KRAJSKÉ ŘEDITELSTVÍ POLICIE STŘEDOČESKÉHO KRAJE

KRPS-206360-1/ČJ-2017-010806-PD

Nymburk, Zbožská, Boleslavská tř. – Revitalizace veřejného prostranství – Architektonická studie

7 - DOPRAVNÍ ŘEŠENÍ
1:400

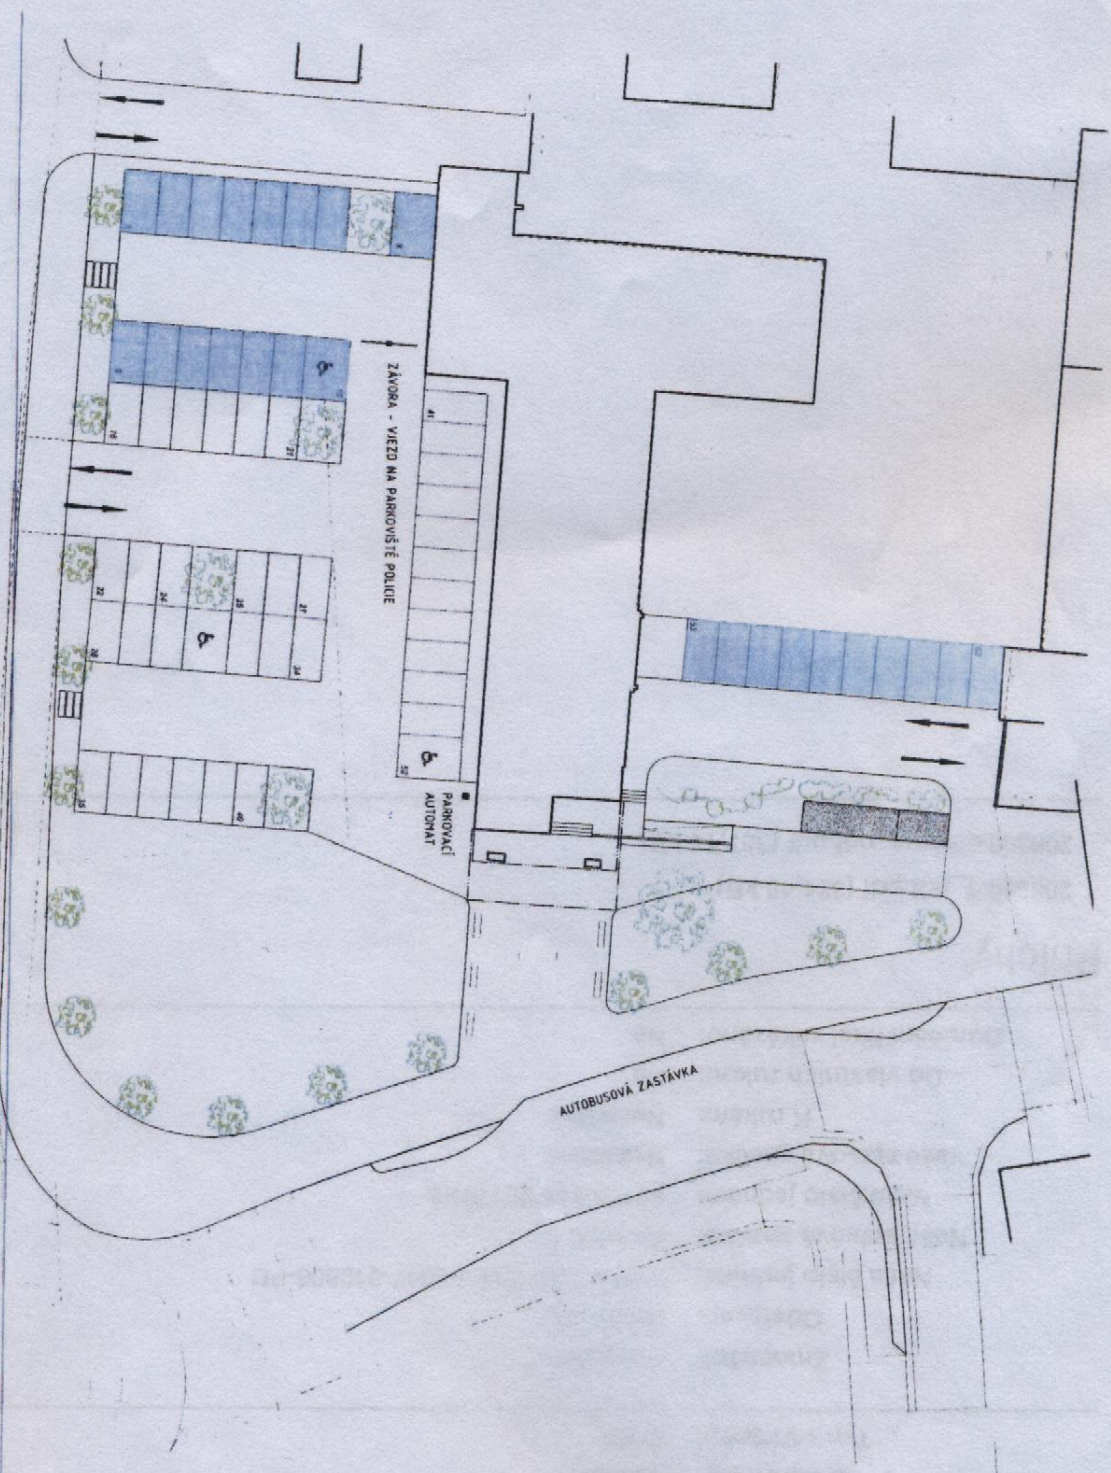
- Parkovací stání budou navržena o rozměrech dle ČSN 73 6056. Parkovací stání budou vyznačena odlišnou barvou dlažby, příp. vodorovným dopravním značením č.V10b.

- Parkovací stání pro vozidlo přepravující osobu těžce postiženou nebo osobu těžce pohybově postiženou navrhované v části určené pro zaměstnance PČR v ul. Zbožská je nadbytečné, jeho umístění je vhodné v blízkosti vstupu do budovy v místě parkovacích stání při severní straně budovy.

- Dopravní inspektorát upozorňuje, že počet parkovacích stání vyhrazených pro potřeby PČR je vzhledem k počtu pracovníků v přílehlé budově PČR a četnosti návštěv spojených se službou policie nedostatečný. Dopravní inspektorát doporučuje parkovací stání přilehlá k jižní části budovy vyhradit pro zaměstnance PČR. Parkovací stání při severní straně budovy by pak byla určena pouze pro vozidla policie a návštěvy.

- Dopravní inspektorát doporučuje osazení pásu okrasných travin nebo keřů v severní části trávníku u křižovatky ulic Boleslavská tř. a Zbožská (za navrhované lavičky u vstupu do budovy PČR), k zamezení vstupu chodců na trávník a vytváření neestetické vyšlapané cesty.
